Maków Mazowiecki 18.04.2019r

Dotyczy: przetargu nieograniczonego nr 7/2019r. na „dofinansowanie Projektu „Modernizacja infrastruktury i wyposażenia medycznego w SPZOZ-ZZ w Makowie Mazowieckim”

Pakiet nr 15 - Kolumna anestezjologiczna (każda kolumna na osobnym zawieszeniu) – 3 sztuki

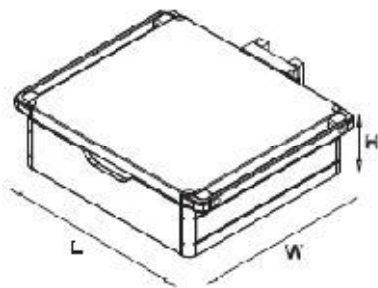
3. Czy Zamawiający dopuści do zaoferowania stół operacyjny z regulacją segmentu pleców w zakresie -35° / $+85^{\circ}$, co jest zakresem szerszym niż wymagany w SIWZ?

Odp. Tak
